回路図
Circuit Diagram

IMAI ELECTRIC CO., LTD. JAPAN	設計 Designed Date 14.02.26	品名 Description 単相乾式複巻変圧器 Dry-type Insulation Transformer	材料 Material	表面処理 Finish / 摘要 Remarks
	作図 Designed M.Fujitaka	承認 Approved N.Marukai	単位 Unit mm / 尺度 Scale	型名 Model: TBL-4000-71
	今井電機株式会社			図番 Dwg.No.: STBL4000Q71-V2

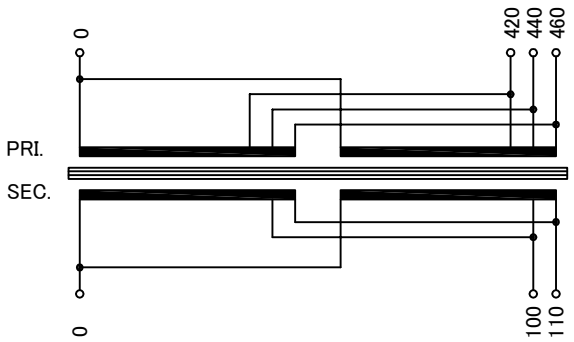
訂正記号 Rev. No.	訂正日 Date	訂正事項 Content	変番 Ver.	訂正者 Designed
1	17.04.06	規格JEM 1333廃止に伴い規格変更	V2	N.Marukai
2	17.04.06	規格変更に伴い耐熱クラス変更(B→F)	V2	N.Marukai
3	17.04.06	規格変更に伴い耐圧試験値変更(2.5kV→4kV)	V2	N.Marukai
4	17.04.06	定格電圧、全容量タップ電圧記号追加(R、F)	V2	N.Marukai
5	17.04.06	2次電流表記変更(36.4→40)	V2	N.Marukai

仕様 Specification			
定格 Rating	Cont.		
容量 Capacity	4kVA		
相数 Phase	1φ	周波数 Frequency	50/60Hz
一次電圧 Primary Volt.	F420/R440/F460V		
二次電圧 Secondary Volt.	R100/F110V		4
二次電流 Secondary Curr.	40A		5
耐熱クラス Class	F 2	質量 Mass	33kg
絶縁抵抗 Insulation Resistance			
P-E P-S S-E	100MΩ Min. at DC1000V		
絶縁耐圧 Dielectric Withstand Volt.			
P-E P-S	AC 60Hz 4.0kV / 1min.		3
S-E	AC 60Hz 2.0kV / 1min.		
準拠規格 Standard	JEC-2200-2014		1
